Service News

Alfa 159

33

3340 1 201 RA CENTRALKA HYDRAULICZNA ABS/VDC
Zapalenie kontrolki awarii VDC i/lub Hill Holder z kodem
anomalii C1131 - Rozwiązanie serwisowe

Rys. 1

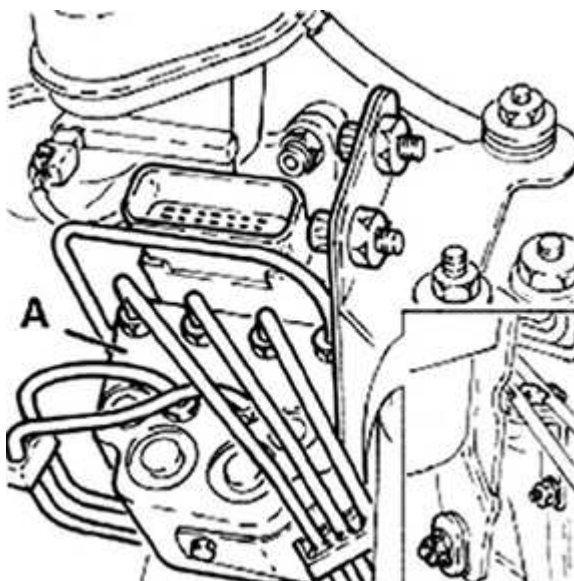
w przypadku zapalenia kontrolki/ek VDC i Hill Holder (gdzie przewidziano) i po sprawdzeniu Examinierem obecności kodu anomalii C1131, wymienić **tylko** centralkę hydrauliczną VDC (A – Rys. 1) operując zgodnie z opisem podanym w Instrukcji napraw - Op. 3340A12.

Założenie nowej centralki z czujnikiem ciśnienia zoptymalizowanym.
